# 川内原子力発電所 1, 2号炉

## 運転期間延長認可申請

(審査会合における指摘事項の回答)

2023年 8月 17日

図1 目視確認のイメージ

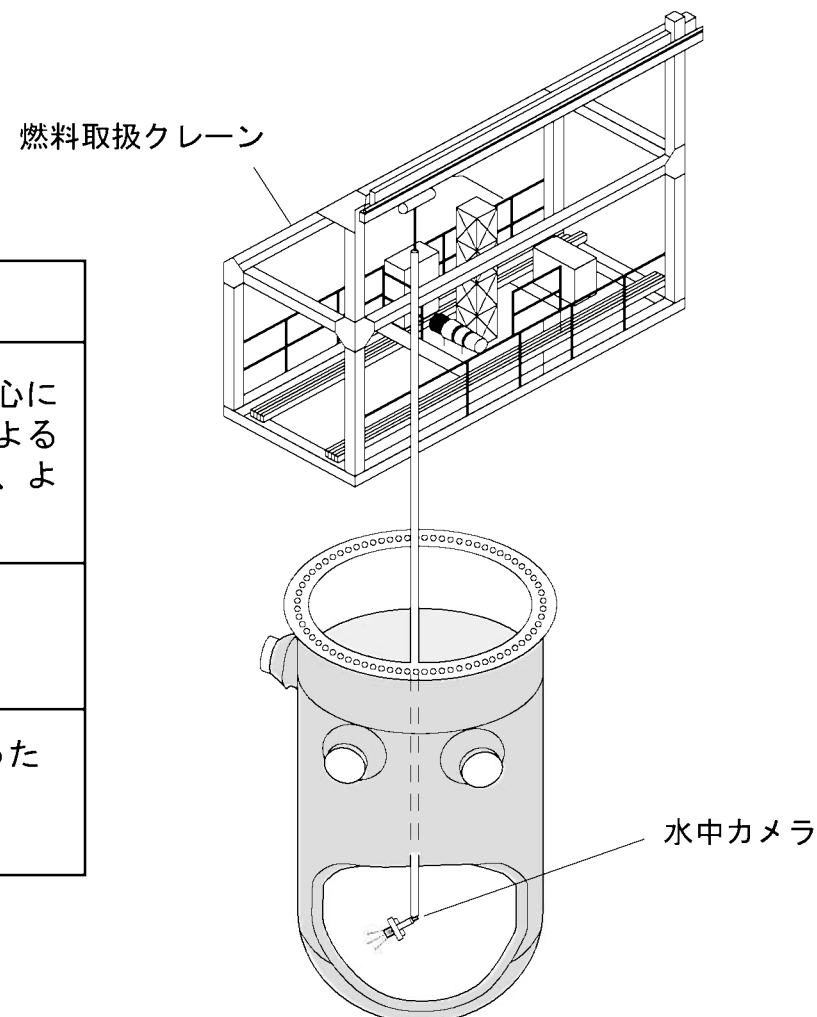
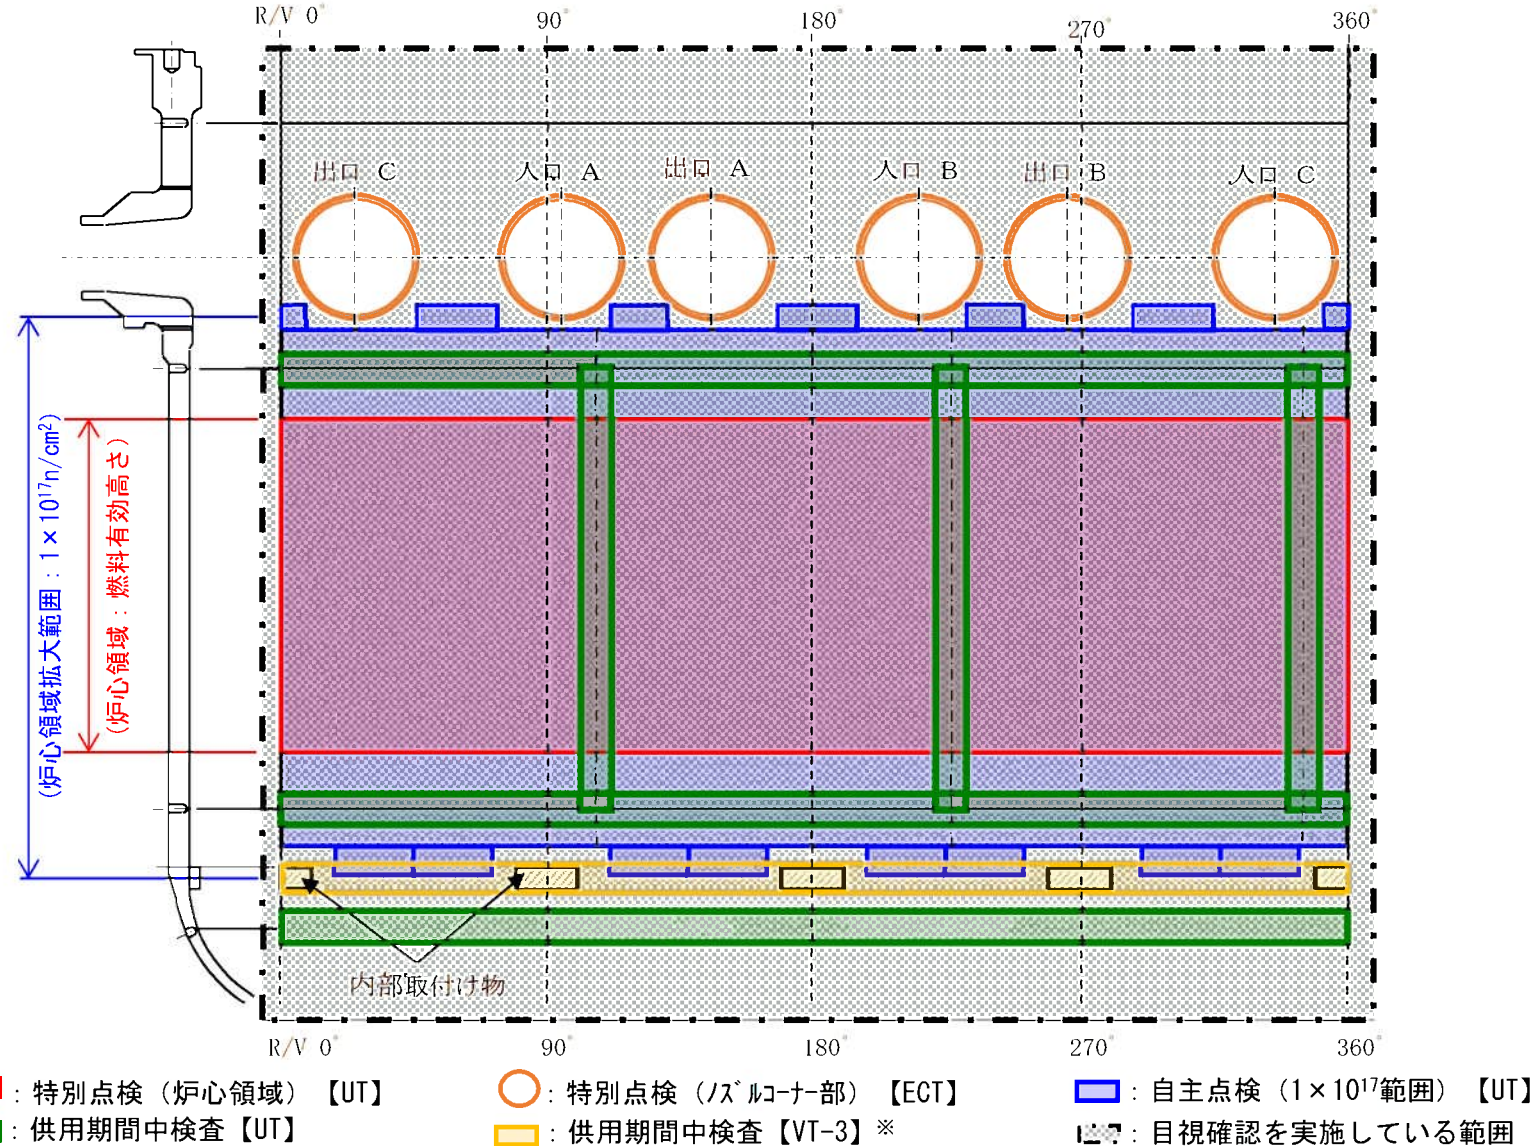
No	日時	事象	指摘事項の内容	回答
10	2023年 3月14日	劣化状況評価 (コンクリート)	平均圧縮強度について、取水構造物は1号炉・2号炉ともに干満帯の値が、海中帯、気中帯に比べて相対的に低い。また、原子炉補助建屋は2号炉の内壁及び床の値が、その他の部位に比べて相対的に低い。これらの理由について、過去の破壊試験及び非破壊試験の結果も整理して、説明すること。  (強度以外でも過去の試験結果との比較が説明できるものがあれば説明すること)	2023年6月1日 回答済
11	2023年 7月18日	劣化状況評価 (低サイクル疲労)	原子炉容器内面のクラッドに対する目視確認について、確認内容を説明すること。	P 4, 5
12	2023年 7月18日	劣化状況評価 (中性子照射脆化)	1号炉のPTS評価結果について、PLM30での評価結果とPLM40での評価結果を比較し、説明すること。	P 6~13
13	2023年 7月18日	劣化状況評価 (中性子照射脆化)	60年時点の関連温度の予測値について、PLM30での予測値とPLM40での予測値を同じ条件で比較し、説明すること。その際、中性子照射量の差異も含めて説明すること。	P 14
14	2023年 7月18日	劣化状況評価 (照射誘起型応力腐食割れ)	炉心槽の海外損傷事例に関して、近年発生した事象について川内1, 2号炉と比較し説明すること。	P 15~19
15	2023年 7月18日	劣化状況評価 (熱時効)	代表機器として選定した1次冷却材管の評価上の条件は、どのループであるか示すこと。また、2号炉の評価対象部位について、フェライト量が最も多い箇所としてホットレグ直管を選定しているが、フェライト量が他の部位(クロスオーバーレグ直管(垂直管・水平管))と同じであることから代表の選定方法について説明すること。	P 20

○目視確認の方法

原子炉容器の開放点検（下部炉心支持構造物を吊上げた状態）で原子炉容器内に水中カメラを設置し、内面クラッドに対して目視確認（維持規格に基づかない自主的な確認）を実施している。水中カメラについては、維持規格に基づく供用期間中検査の目視検査（VT-3）と同様のカメラを使用しており、本カメラで目視確認できる範囲で、クラッドに損傷がないかなど、異常がないことを確認しているものである。

原子炉容器内面において、特別点検、供用期間中検査等からクラッドを含む健全性を確認している箇所については以下のとおり。

- : 特別点検 (炉心領域) 【UT】
- : 特別点検 (ノズルコーナ部) 【ECT】
- : 自主点検 (1×10<sup>17</sup>範囲) 【UT】
- : 供用期間中検査 【UT】
- : 供用期間中検査 【VT-3】 \*
- : 目視確認を実施している範囲
